改善箇所説明図

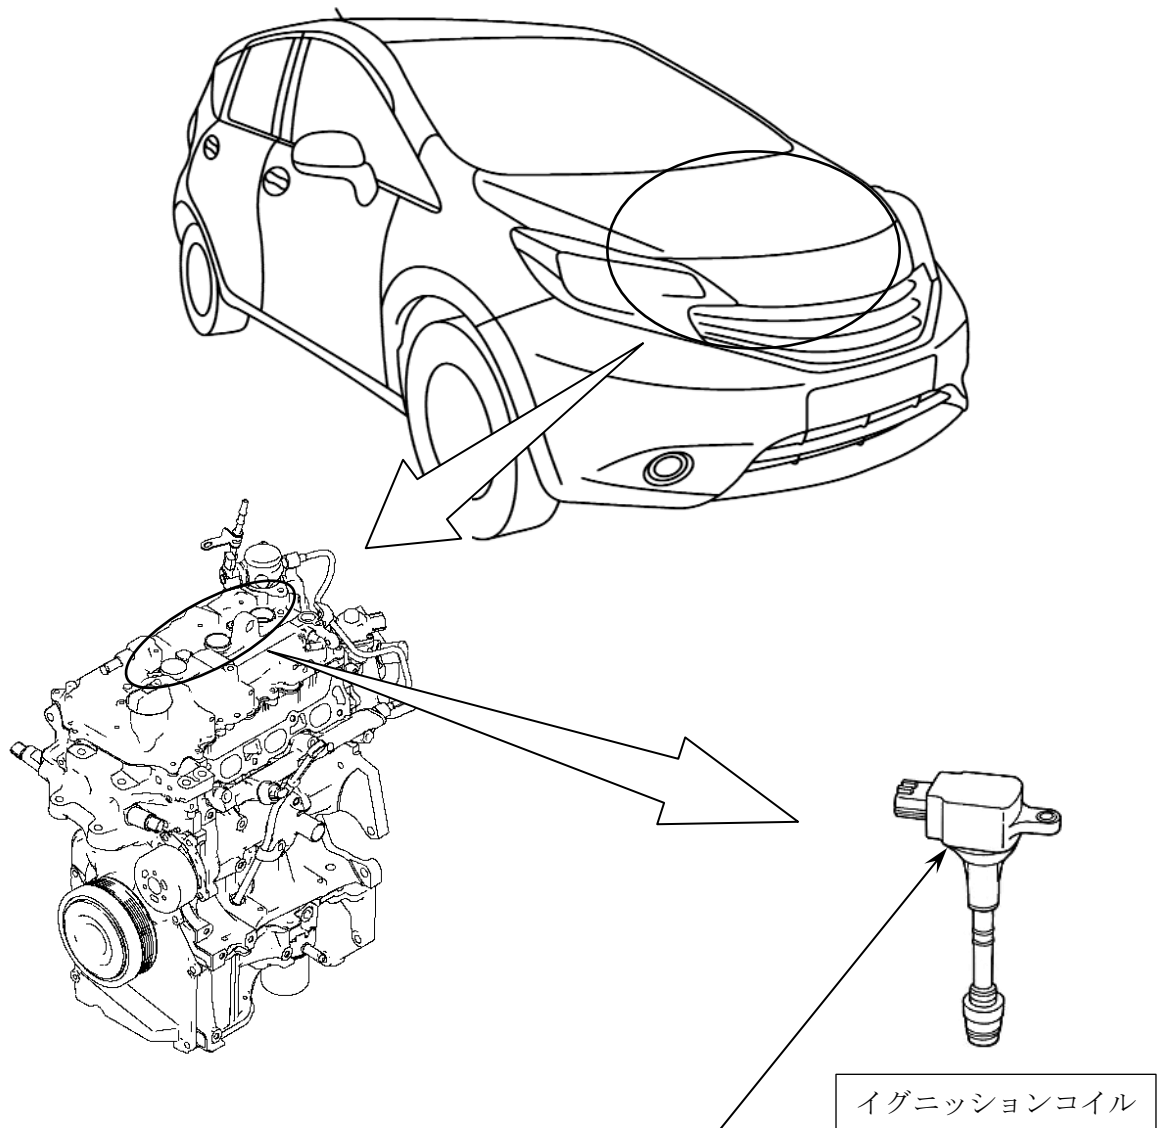
基準不適合発生箇所

過給器付きエンジンの点火コイルにおいて、耐久性が不足しているため、通電による発熱等の繰り返しにより内部素子が破損することがある。そのため、そのままの状態で使用を続けると、点火コイルが点火できず、エンジンが失火して加速不良となり、最悪の場合、走行中エンストして再始動不能となるおそれがある。

全車両、当該点火コイルを対策品と交換する。

識別：銀色のシールをモデルナンバープレートの右横に貼り付ける。
